## Environnement Dhuys et Marne 93

Gagny, le 21 mars 2016

## Observations sur 4. LE REGLEMENT

**Article 7 toutes zones**

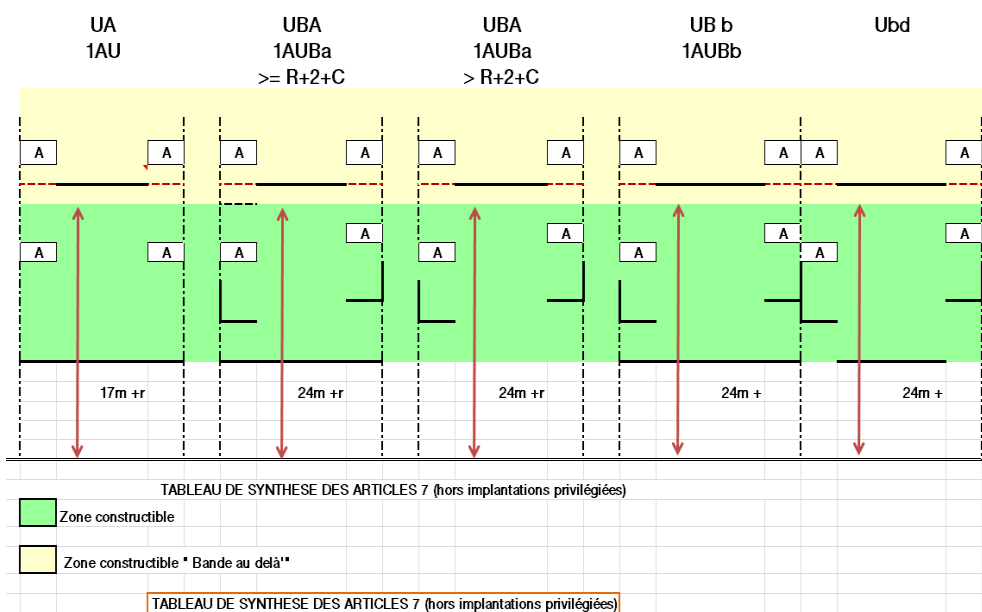
Le schéma résume la réglementation générale de l'article 7 :

L'article du PLU permet l'implantation de l'annexe en continuité avec la construction principale, interdite au POS.

L'article devrait préciser : Pour les murs aveugles comportant des jours et les terrasses, le code civil impose une hauteur d'allège de 2,30m en rez-de-chaussée et 1,9m en étage.

Une normalisation et une simplification de tous les articles 7 est souhaitable. Exemple :

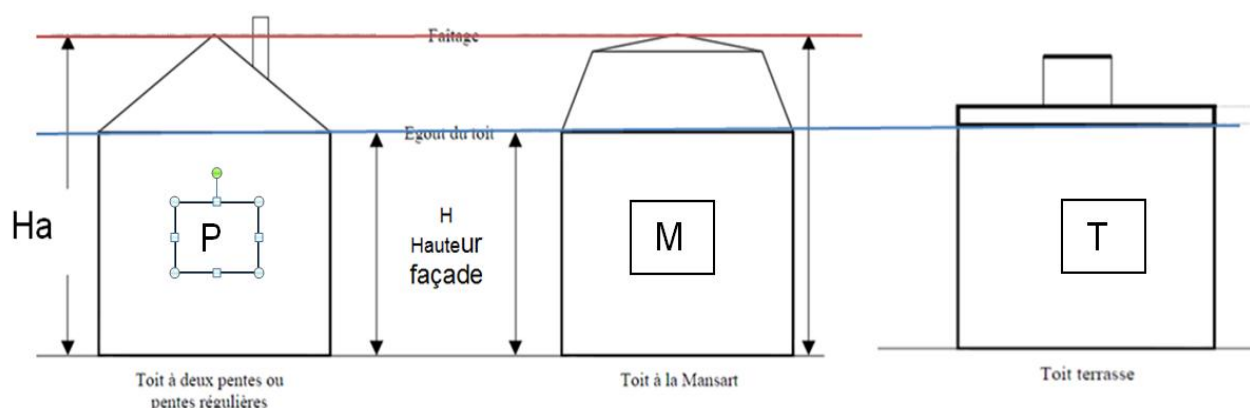
L'article devrait préciser : « saillies maçonnées » pour exclure les verrières.

Ajouter avancées de toits support de gouttières

### 10 .1 exception Article UA10.1 et 1AUA.10.1

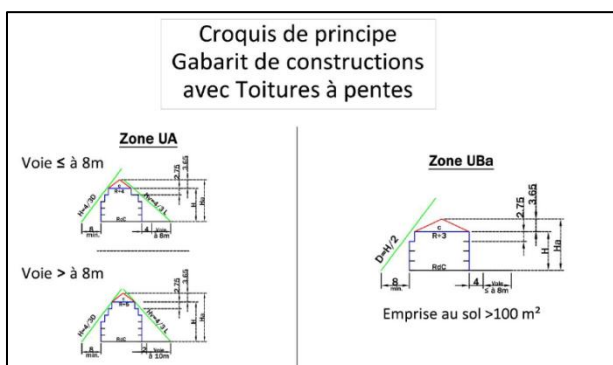
L'article devrait porter sur l'augmentation de la hauteur de façade selon la formule :

Cette modification par rapport au POS n'est pas justifiée dans le PLU.

$H(a) = (H+0,75m) + \text{les hauteurs du couronnement qui restent inchangées.}$

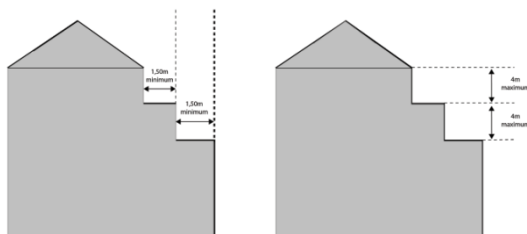
Incompatibilité de règles : les règles de l'article 11.3.1 et 11.3.4 b de toutes les zones viennent compléter et contredire les croquis de principes des constructions pour les toitures à la Mansard.

Le règlement, comme le lexique, ne fixe pas d'angle d'inclinaison et permet en région parisienne une pente de toits d'un angle légèrement inférieur à 90° (ardoise) à quelques degrés pour les toits en zinc. Il permet également toute forme de toit y compris l'arrondi.

Pour les attiques : s'il est prévu un ou des étages en recul par rapport à l'alignement, la façade de l'étage concerné doit avoir un recul de Xm minimum par rapport à la façade de l'étage inférieur. Cette distance est mesurée perpendiculairement à la façade. La façade en recul ne peut excéder une hauteur de Xm (à définir) jusqu'à l'acrotère ou à l'égout du toit de l'étage concerné

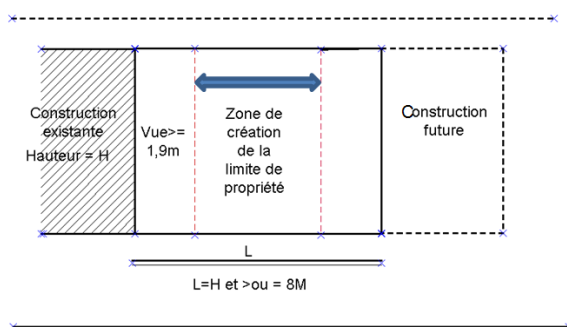
La réglementation des cours communes devrait apparaître à l'article 8 : « *La servitude [...] consacre l'inconstructibilité d'une partie de chaque propriété, de part et d'autre de la limite séparative. Toutefois, la partie inconstructible est moindre que si la règle de l'article 7 du règlement de zone du PLU avait été appliquée.*

La jurisprudence indique qu'une servitude de cour commune ne saurait permettre de déroger aux règles de hauteur fixées par l'article 10 du PLU applicable.

La réglementation en UBa7.1.1d) et 7.1.2f); en UBb7.1d) et UBb7.2e), UBaUBb7.2 e), 71d), UBd7;2e), 1AUBa, 1AUBb7.1.1d) et 7.2f autorise les cours communes et ne mentionne pas les autres zones, ce qui laisse penser que cette disposition est interdite dans les autres zones.
